Nota van vooroverleg

Bestemmingsplan 'Park Vijfsluizen'

17-12-2020

Waterveiligheid

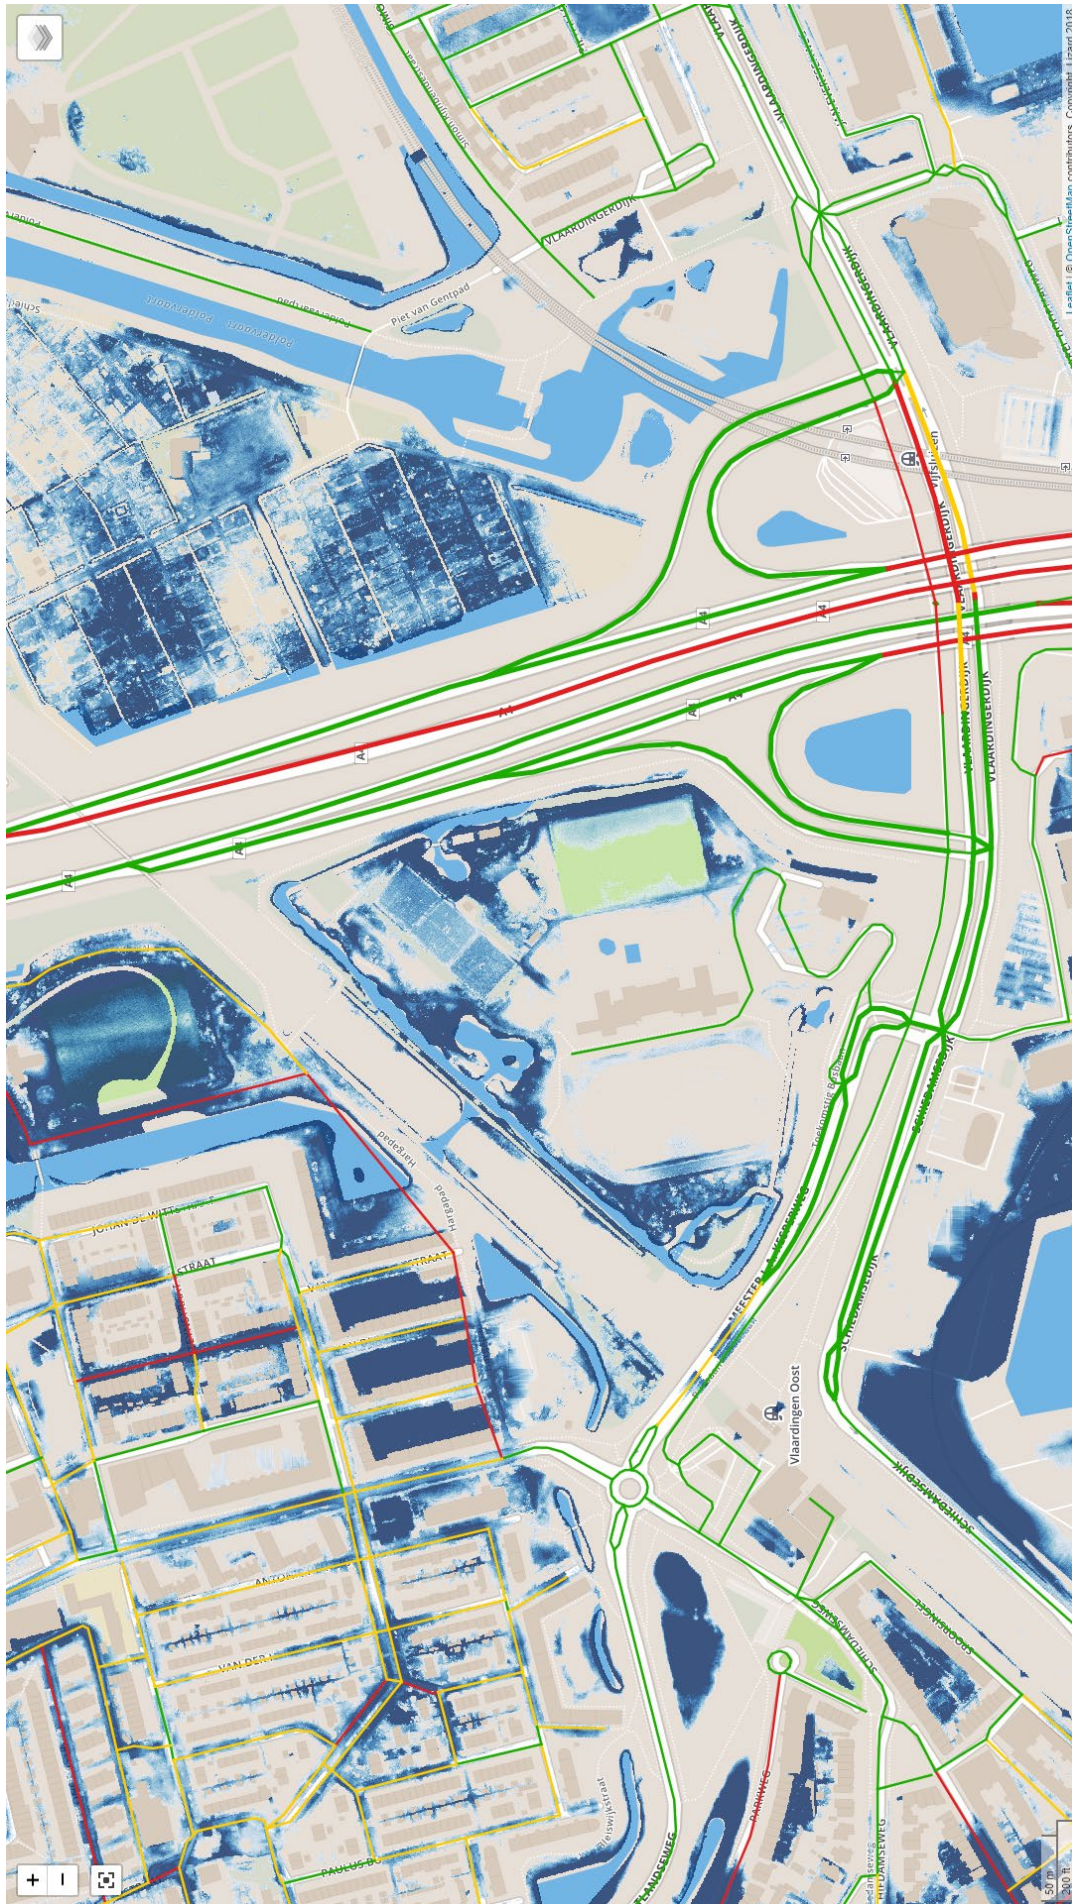
- o Groot redvoertuig past waarschijnlijk niet, afmetingen tunneltje zijn circa 4 bij 4 meter
 - o Aandachtspunt is begaanbaarheid tunneltje en achterliggende fietspaden in geval van extreme neerslag

- o Uit waterveiligheidstoets blijkt dat fietspaden onbegaanbaar kunnen worden
- Bluswater:
 - o Secundair bluswater: Lijkt voldoende oppervlakte water in plangebied aanwezig. Risico op uitzakken open water in de zomer wordt beschouwd. Kan ook met een verdiept hemelwaterriool worden opgelost, minimaal 360m³ nodig.
